Alle opgaver • Noter.: TIL1, TIL2, TIL3, TIL4, TIL5, TIL6, TIL7, TIL8, TIL9, TIL10, TIL11, TIL12, TIL13, TIL14, TIL15, TIL16, TIL... (Mange filtre)

Ny Skole i Skærbæk

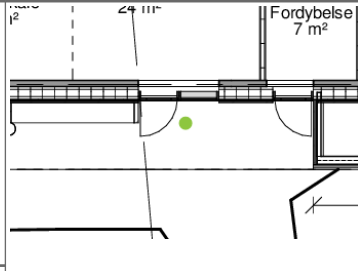
| Placering | | Forløb | |
|--|---|--|--|
|  <p>+2</p> |  |  <p>Fordybelse 7 m²</p> | <p>TIL71: Dør sidder spejlvendt</p> <p>Tildelt af: Ingrid B. Løvsbogen, Friis & Moltke, 18. maj 2020, 11:19</p> <p>Tildelt: Rikke Hansen Formand, kraftman a/s Emne: Dør sidder spejlvendt "Dør er placeret spejlvendt ift. tegninger."</p> <p>Udbedret af: Rikke Hansen Formand, kraftman a/s, 19. maj 2020, 09:15</p> <p>Ny ansvarlig: Ingrid B. Løvsbogen "I følge grundplan er den rigtig plaseret"</p> <p>Opdateret af: Ingrid B. Løvsbogen, Friis & Moltke, 26. maj 2020, 16:06</p> <p>"Hvad er datoen på plantegningen i har taget udgangspunkt i? I skal også kigge på facadetegninger, det er disse der er sendt til vindues producent sammen med dørskema."</p> |

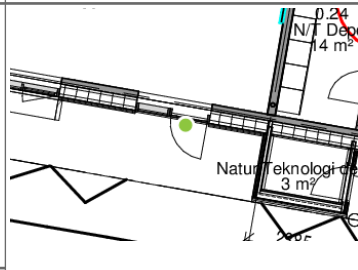
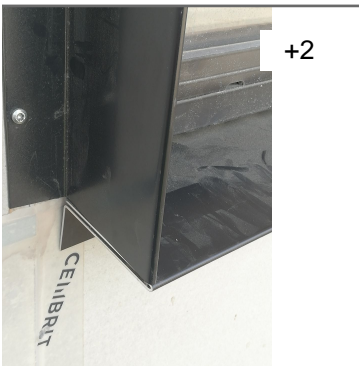
| Placering | | Forløb | |
|--|---|--|--|
|  <p>+2</p> |  |  <p>0,24 N/T Dør 14 m²</p> <p>Naturteknologi 3 m²</p> | <p>TIL70: Dør placeret spejlvendt</p> <p>Tildelt af: Ingrid B. Løvsbogen, Friis & Moltke, 18. maj 2020, 11:11</p> <p>Tildelt: Rikke Hansen Formand, kraftman a/s Emne: Dør placeret spejlvendt "Se på Hovedfacader hvordan døren skal sidde. Dør skal gå indimod vinduesparti."</p> <p>Udbedret af: Rikke Hansen Formand, kraftman a/s, 19. maj 2020, 09:13</p> <p>Ny ansvarlig: Ingrid B. Løvsbogen "I følge grundplan er det rigtig plasteret"</p> |

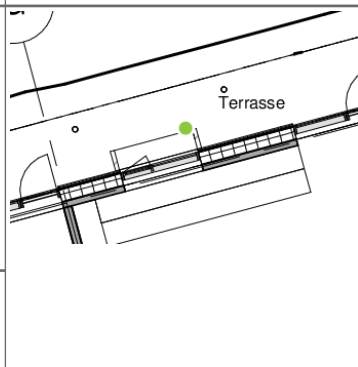
| Placering | | Forløb | |
|--|---|--|--|
|  <p>+2</p> |  |  <p>Terrasse</p> | <p>TIL69: Alu-inddækning ved vinduer</p> <p>Tildelt af: Ingrid B. Løvsbogen, Friis & Moltke, 13. maj 2020, 15:40</p> <p>Tildelt: Rikke Hansen Formand, kraftman a/s Emne: Alu-inddækning ved vinduer "Prøve på alu-inddækninger er ikke udført korrekt. Skal udføres som der er beskrevet i tømrerbeskrivelsen: "Sålbænke udføres med opbug i ender og med opbug under vinduespartier. ""</p> <p>Udbedret af: Rikke Hansen Formand, kraftman a/s, 14. maj 2020, 12:13</p> <p>Ny ansvarlig: Ingrid B. Løvsbogen "Ok"</p> |

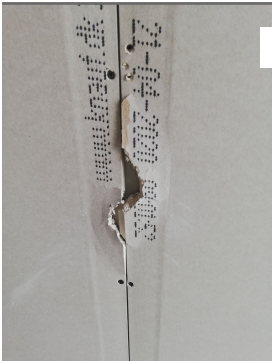
| Placering | | Forløb | |
|--|-----------|---|--|
|  | <p>+2</p> |  <p>Bygning: Ny Skole i Skærbæk Etage: E01</p> |  <p>TIL65: Gipsarbejde ved ovenlys Tildelt af: Ingri B. Løvskogen, Friis & Moltke, 13. maj 2020, 10:45 Tildelt: Rikke Hansen Formand, kraftman a/s Emne: Gipsarbejde ved ovenlys "Ikke tilstrækkelig kvalitet på gipsarbejde ved ovenlys - skal laves om." Opdateret af: Rikke Hansen Formand, kraftman a/s, 14. maj 2020, 07:54 "Det bliver udbedret når der kommer et lovligt stillads"</p> |

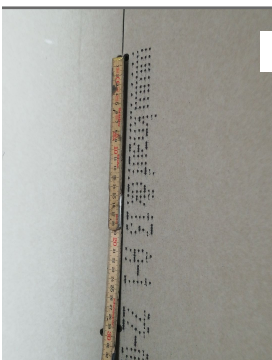
| Placering | | Forløb | |
|--|-----------|---|--|
|  | <p>+4</p> |  <p>Bygning: Ny Skole i Skærbæk Rum: STUF 1.81 Etage: E01</p> |  <p>TIL64: Udførte gipsvægge Tildelt af: Ingri B. Løvskogen, Friis & Moltke, 13. maj 2020, 10:36 Tildelt: Rikke Hansen Formand, kraftman a/s Emne: Udførte gipsvægge "Flere steder med ødelagt gips, og skruer der ikke er placeret med rigtig afstand til overkant. De skal undersænkes så meget, at der senere kan spartles hen over dem, uden at bryde kartonen." Udbedret af: Rikke Hansen Formand, kraftman a/s, 14. maj 2020, 08:04 Ny ansvarlig: Ingri B. Løvskogen</p> |

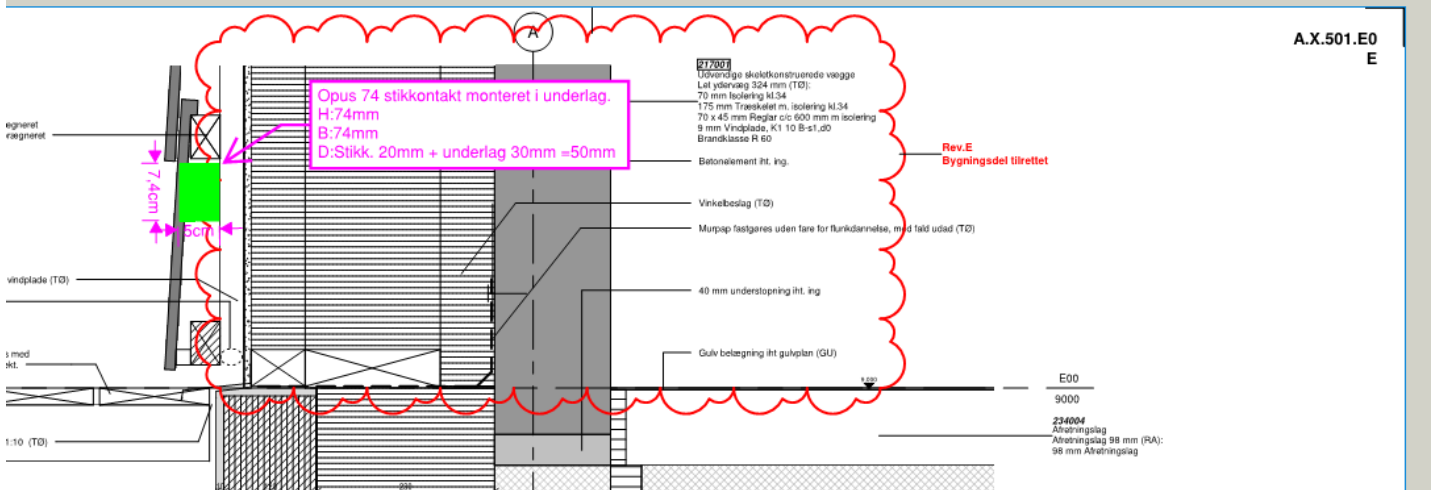
I tømmerbeskrivelse pkt. 3.6.1 fremgå følgende:
Det skal påregnes at der skal tildannes om 25 stk stikkontakter i facaderne.

Nedenfor er vist et snit af, hvordan stikkontakt kan placeres (planforsænket). Så skal der skæres et firkantet hul i facadepladen tæt omkring om stikkontakten.

Stikkontakter på **facader** monteres i udvendige underlag. Efter kabelfremføring, tættes gennemføringen med vandfast tætningsmasse. Facadebeklædning bestående af stålplader. For stikkontakter etablerer anden entreprenør udsparing i stålpladen, hvor i det udvendige underlag og stikkontakten placeres. Hvis stikkontakter skal opløse for, at fremstå planforsænket skal el-entreprenøren have disse oplødsninger med.
